通知单

工程名称：大连上电远洋光伏发电有限公司 12MWp（大连中远川崎）屋顶分布式光伏发电项目
编号：DLZY-ZHJL-TZD-003

事由：关于质量问题

图 1: 组件压块安装不吻合不牢靠。

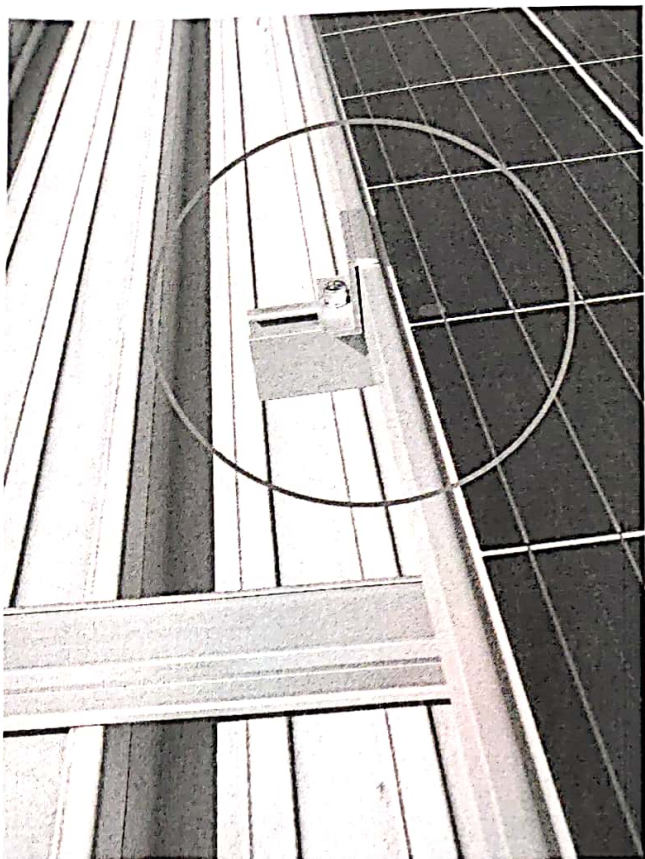
- 1、组件压块安装不吻合不牢靠。
- 2、组件压块漏压。
- 3、直流电缆裸露（未穿管）。

限你单位于 48 小时内整改，整改结束报监理部进行复验。
